TRANS/WP.30/AC.2/2000/13
TRANS/WP.30/2000/19
4 August 2000

**ТАМОЖЕННАЯ КОНВЕНЦИЯ О МЕЖДУНАРОДНОЙ ПЕРЕВОЗКЕ ГРУЗОВ
С ПРИМЕНЕНИЕМ КНИЖКИ МДП (КОНВЕНЦИЯ МДП 1975 ГОДА)**

Пригодность транспортных средств и контейнеров со скользящими полами

ПРЕДЛОЖЕНИЯ ПО ПОПРАВКАМ К КОНВЕНЦИИ МДП 1975 ГОДА

"Чертеж № 10

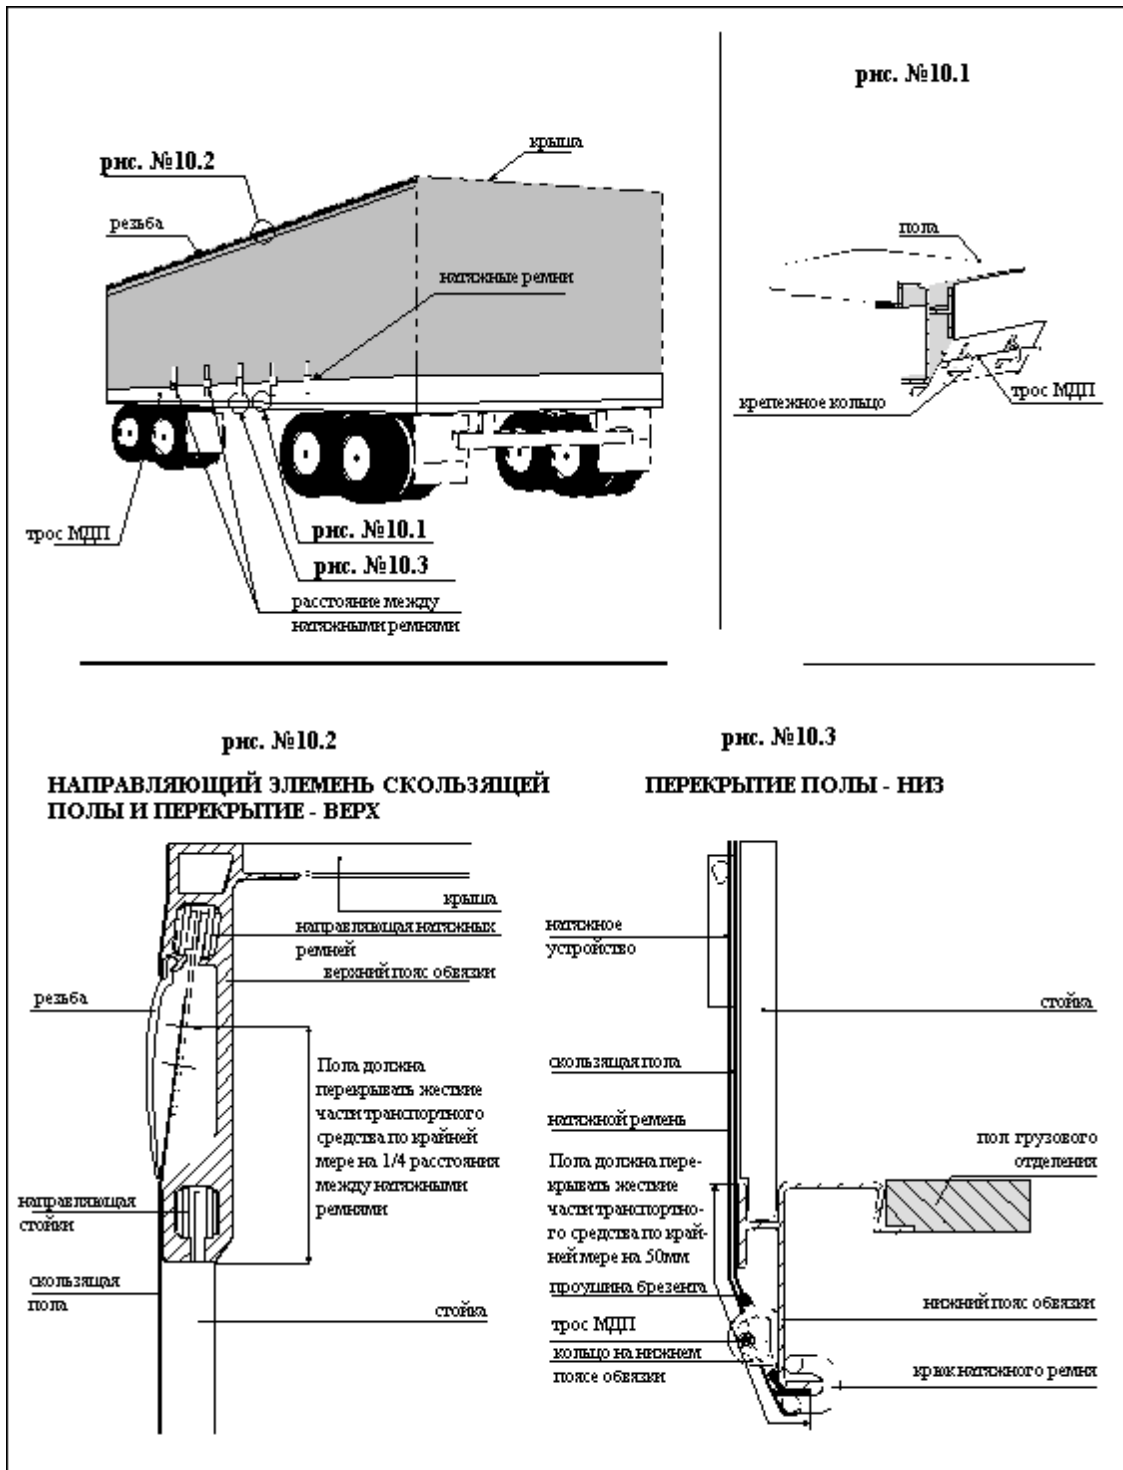
- iii) Направляющий элемент скользящей полы и другие перемещающиеся части должны соединяться таким образом, чтобы закрытые и опечатанные таможенными пломбами двери и другие перемещающиеся части нельзя было открыть или закрыть снаружи без оставления видимых следов. Направляющий элемент скользящей полы и другие перемещающиеся части должны соединяться таким образом, чтобы исключалась возможность доступа в грузовое отделение без оставления видимых следов. Данная система охарактеризована на чертеже № 10, прилагаемом к настоящим Правилам.

Добавить следующий новый чертеж к существующим чертежам, приведенным в приложении 2:
